**MRAe**

## **Avis sur la création d'une centrale photovoltaïque au sol Commune de Livernon (Lot)**

N°Saisine : 2025-14 750  
N°MRAe : 2025APO84  
Avis émis le 17 juin 2025

**Figure 2 : plan de masse du projet – extrait de l'étude d'impact**

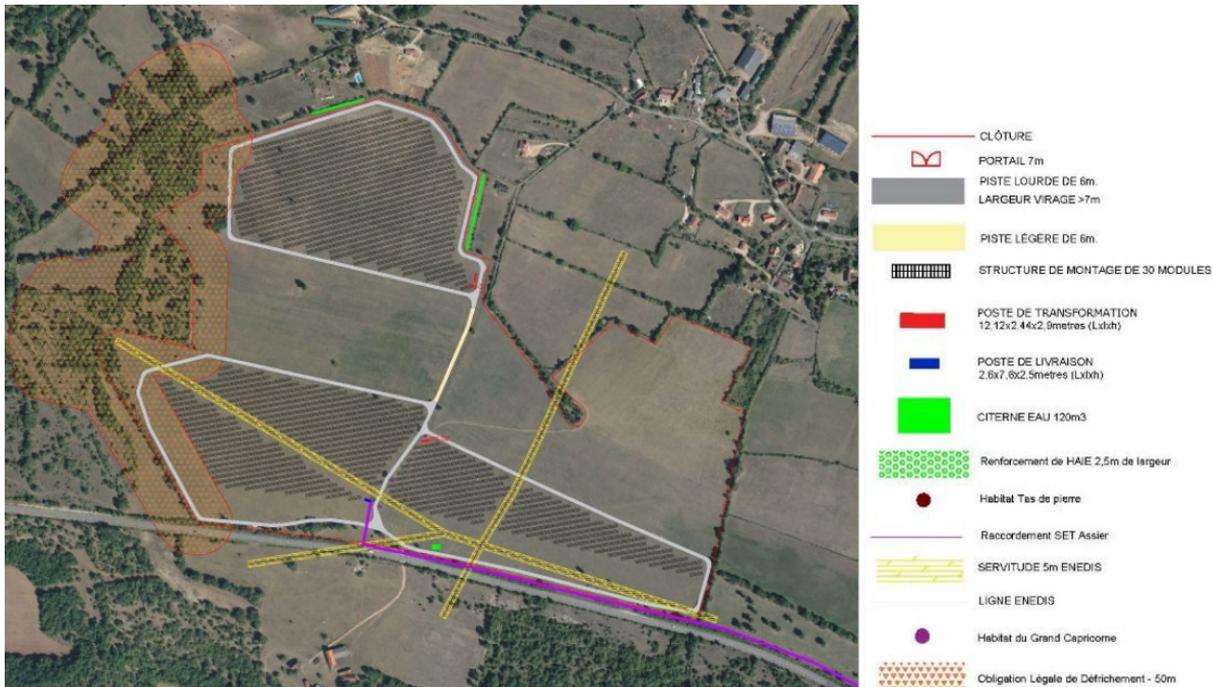
L'évaluation environnementale s'appuie sur une étude d'impact de février 2024. Si le diagnostic et la caractérisation des enjeux locaux sont clairs et complets, la MRAe considère que la justification du niveau des impacts bruts pour la biodiversité et pour le paysage est incomplète et minimise les incidences du projet en ne prenant pas en compte la totalité des travaux préalables qui sont nécessaires (enfouissement des câbles, mouvements de terres, mise à nu des terrains, compactage des sols...).

Ceci conduit à proposer une implantation des différents équipements qui ne vise pas, dans le cadre de mesures d'évitement, à en atténuer les principaux effets sur l'environnement.

**La MRAe recommande de procéder à une meilleure description des travaux préalables à la réalisation du parc solaire, de reprendre la caractérisation des impacts bruts de la totalité des travaux, de mieux argumenter leur pertinence (en particulier la mise à nu des terrains) ainsi que l'intensité des incidences attendues et de renforcer les mesures d'évitement et de réduction si nécessaire.**

Le positionnement des clôtures s'étend sur des limites larges englobant l'ensemble de l'aire d'étude<sup>10</sup>. Afin de permettre la circulation des espèces vers ce réservoir de biodiversité pour la totalité de la faune terrestre, la MRAe recommande que les pistes périphériques pour chacun des trois îlots ainsi que les clôtures soient positionnées au plus proche des installations solaires. Ce positionnement permettra également d'éviter l'impact sur le réservoir de biodiversité à l'ouest.

**La MRAe recommande de plus de revoir le positionnement des pistes périphériques et des clôtures pour que ces dernières soient installées au plus proche des installations solaires afin de permettre la circulation de la faune vers le réservoir de biodiversité à l'ouest.**
